Regione Liguria – Giunta Regionale

Atto N° 1068-2023 - Seduta N° 3833 - del 03/11/2023 - Numero d'Ordine 16

Oggetto	Comune di Taggia (Im). Approvazione di variante al PRG, ai sensi dell'art. 10 della l.r. n. 10/2012 e s.m., finalizzata all'introduzione di una nuova zona "BCt di completamento per attività terziare", correlata al progetto di realizzazione di un edificio ad uso uffici e magazzino in Via Periane, con contestuale verifica di assoggettabilità a VAS ex art. 13 della l.r. n. 32/2012 e s.m. (esclusione).
Struttura Proponente	Servizio Urbanistica
Tipo Atto	Deliberazione

REGIONE LIGURIA **Direzione Generale Territorio** **Servizio Urbanistica**	**Relazione tecnica** **n. 461 del 12/10/2023**

PRG vigente	PRG in variante

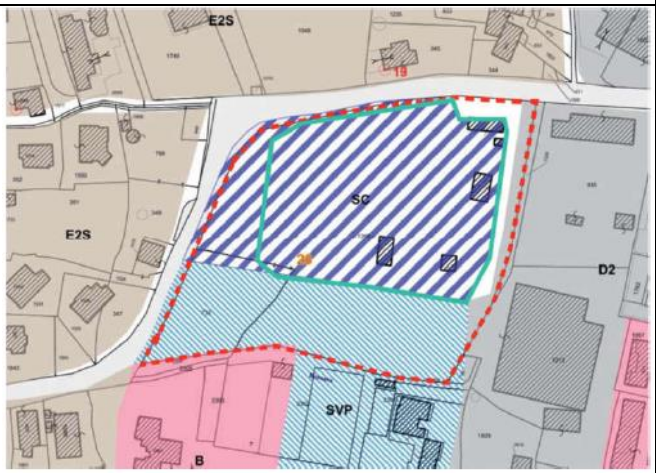
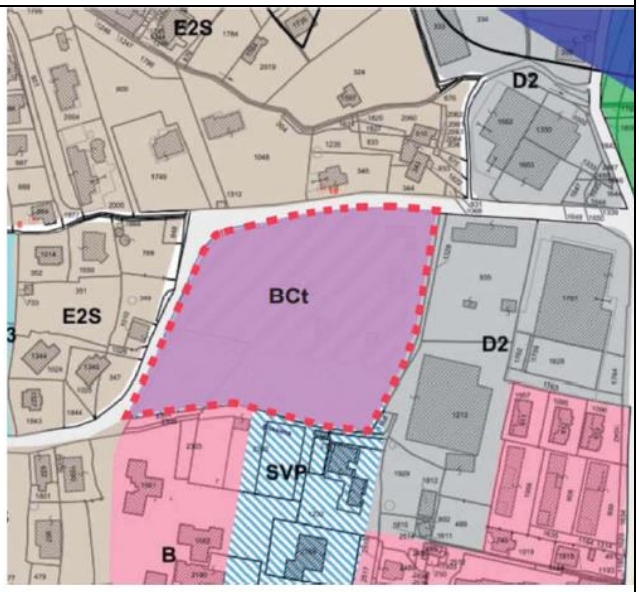
Sotto il profilo urbanistico la variante adottata dal Comune, come sopra in dettaglio descritta, propone l'inserimento di una nuova funzione produttiva in una zona destinata in origine dal PRG a servizi, la cui previsione non è stata attuata. La nuova funzione non è compatibile con l'originaria destinazione a servizi né per quanto riguarda la destinazione d'uso, né per quanto riguarda i parametri urbanistici.

Per quanto riguarda la scheda normativa adottata dal Comune, è da rilevare che la stessa prevede una modalità di attuazione diretta degli interventi, senza il ricorso ad una convenzione che permetta alla C.A. di richiedere al proponente l'effettiva realizzazione delle opere di riqualificazione ambientale elencate nel Rapporto Ambientale. Al contempo, la scheda normativa non contiene alcun riferimento a tali opere, che devono pertanto essere richiamate nella norma urbanistica di variante.
La scheda normativa prevede inoltre una vasta gamma di interventi possibili (nuove costruzioni, ampliamenti, sopraelevazioni, cambio di destinazione d'uso, aumento volumetrico), che non sono coerenti con la procedura speciale di Sportello Unico attivata dalla C.A. per la variante urbanistica, variante che deve essere calibrata sullo specifico progetto di attività produttiva presentato. Conseguentemente, tali interventi devono essere eliminati dalla scheda.

Pertanto è necessario **prescrivere** la modifica della Norma Speciale - art. 13bis ter delle NdA del PRG nei termini sottoindicati:

" ZONA BCt - ZONA DI COMPLETAMENTO per ATTIVITA' TERZIARIE ~~Uffici Italgas~~"
Modalità di attuazione: **Diretta~~(1)~~**
È ammessa la realizzazione di un edificio a destinazione uffici, con annesso deposito, previa demolizione dei fabbricati fatiscenti presenti sul lotto e non più utilizzati, riqualificazione del fabbricato che viene mantenuto, sostituzione delle recinzioni e realizzazione di un marciapiede lungo via Periane, destinazione a verde privato di rispetto con piantumazione per una superficie di almeno 6.000 mq.
Interventi -art. 6 a) relativi agli edifici **una volta realizzato l'intervento**: ~~1, 2; 3~~; 4 (**manutenzione ordinaria**); 5 (**manutenzione straordinaria**); 6 (**restauro e risanamento conservativo**); 7 (**ristrutturazione edilizia**); ~~9; 10;~~ 11 (**demolizione**).
Interventi -art. 6 b) relativi alla trasformazione dei suoli: 1 (sistemazione del giardino a verde alberato); 2 (realizzazione di locali totalmente interrati rispetto al profilo sistemato della sola apertura dell'accesso); 4 (miglioramento forestale e cioè l'insieme delle operazioni occorrenti al ripristino ed alla valorizzazione dell'ambiente naturale, mantenendo l'equilibrio delle specie vegetali dominanti).

PRG vigente	PRG in variante

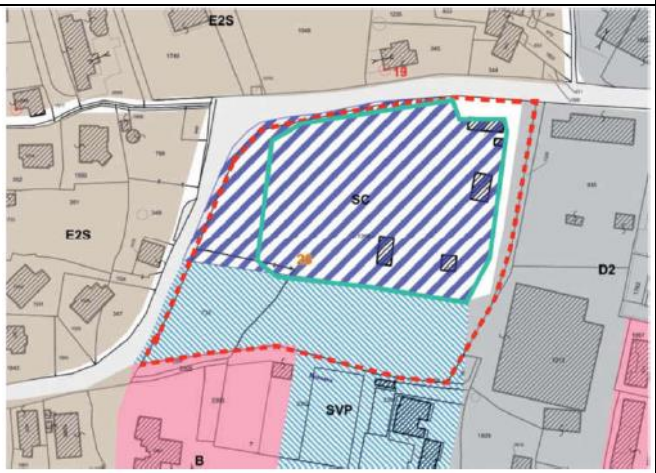
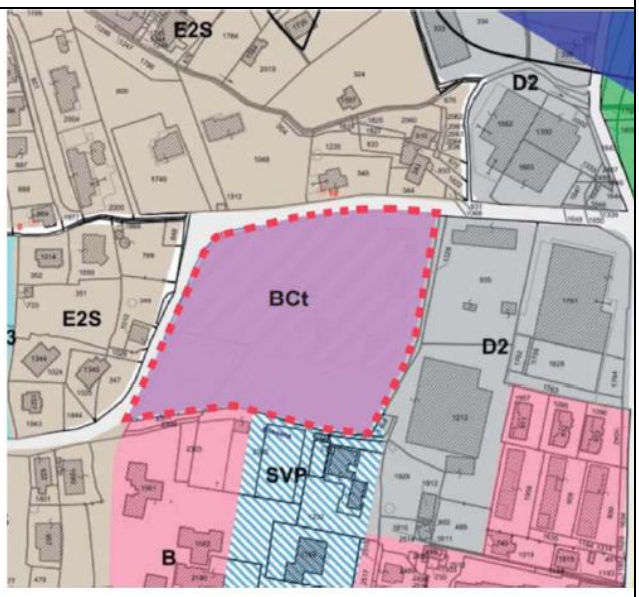
In conclusione, si ritiene che la variante in oggetto possa essere approvata nei termini sopra indicati e a condizione che siano effettuati gli "interventi di riqualificazione ambientale e paesaggistica" descritti nell'elaborato "Verifica di Assoggettabilità a VAS", consistenti nella: demolizione dei fabbricati fatiscenti e non più utilizzati, riqualificazione del fabbricato che viene mantenuto, sostituzione delle recinzioni e realizzazione di un marciapiede lungo via Periane, destinazione a verde privato di rispetto con piantumazione per una superficie di almeno 6.000 mq.

È ammessa la realizzazione di un edificio a destinazione uffici, con annesso deposito, previa demolizione dei fabbricati fatiscenti presenti sul lotto e non più utilizzati, riqualificazione del fabbricato che viene mantenuto, sostituzione delle recinzioni e realizzazione di un marciapiede lungo via Periane, destinazione a verde privato di rispetto con piantumazione per una superficie di almeno 6.000 mq.
